OGGETTO: OSSERVAZIONI CONCERNENTI LA VALUTAZIONE DI IMPATTO AMBIENTALE AI SENSI DELL'ART. 23 DEL D. LGS 152/2006 E SS.MM.II. RELATIVE AL PROGETTO DI UN **IMPIANTO** PER LA **PRODUZIONE ENERGIA** ELETTRICA DA DI FONTE **EOLICA** DENOMINATO "CE NARDÒ", COSTITUITO DA 5 AEROGENERATORI DI POTENZA UNITARIA PARI A 6,6 MW, PER UNA POTENZA COMPLESSIVA DI IMPIANTO DI 33 MW, INCLUSE LE OPERE DI CONNESSIONE ALLA RTN (COD. MYTERNA N. 202200290), DA REALIZZARSI NEI COMUNI DI NARDO (LE), SALICE SALENTINO (LE), VEGLIE (LE), LEVERANO (LE) E COPERTINO (LE). - CODICE PROCEDURA ID_VIP: 9335.

Il sottoscritto Giovanni D'Elia in qualità di portavoce del *Comitato Tutela Ambiente Salentino*, portatore di interessi diffusi concernenti la tutela del territorio e dei suoi beni paesaggistici, storici culturali e naturali, con sede in via A. Volta 25, 73010 Veglie (LE);

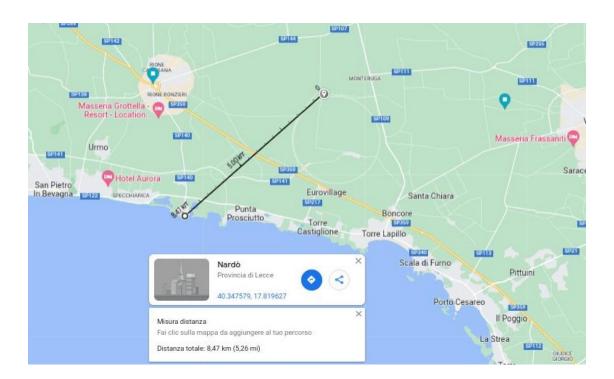
Ora, questi impianti, per un totale di 94 pale eoliche e 554,5 MW, se dovessero essere tutti autorizzati, produrranno un numero elevatissimo di problematiche ambientali, ed al contempo impatteranno enormemente con gli equilibri delle aree aree protette, i reticoli idrografici, le attività, i luoghi ed i manufatti di interesse storico culturale posti nelle vicinanze, stravolgendo irreparabilmente l'assetto del territorio interessato e delle immediate vicinanze.

A ciò si aggiungano gli altri parchi eolici di cui s'è detto al punto 2, che con complessivi ulteriori 45 aerogeneratori si sommeranno alle problematiche oggi evidenziate, in particolare all'impatto visivo sul paesaggio e sulle attività agricole, per cui tutta la zona del Centro-Nord Salento, da Nardò sino a

Brindisi, passando da Avetrana, San Pancrazio, San Donaci, Cellino S. Marco, Torre S. Susanna, Erchie, ecc., sarà considerata un **enorme polo energetico industriale**, perdendo così in un solo colpo la propria vocazione agro-turistica.

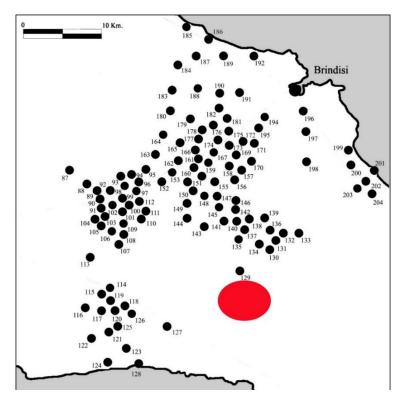
Nelle vicinanze dell'area in questione, destinata all'impianto eolico, sono in corso di autorizzazione anche tre altri progetti: Tozzi Green Spa, Enel Green Power Italia S.r.l. (munito di ben 14 aerogeneratori) e Iron Solar S.r.l.. Quest'ultimo, in particolare, ricade esattamente nella stessa area.

Pur non considerando l'aspetto archeologico relativo a codesta situazione, non si comprende come mai si torni a progettare in un'area ad alta densità di criticità storico-architettoniche e paesaggistiche, che hanno portato al rigetto dell'istanza nel 2018.

Salento centrale. Siti di età romana (III sec. a.C. - VI sec. d.C.)

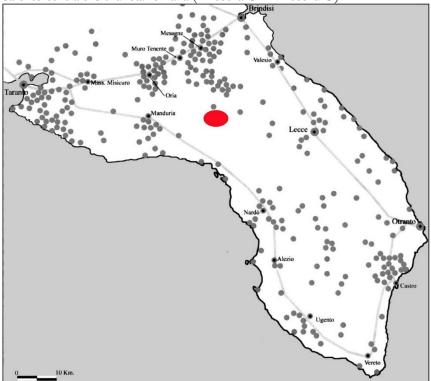
Il cerchio rosso indica grossomodo l'attuale area interessata dall'impianto eolico.
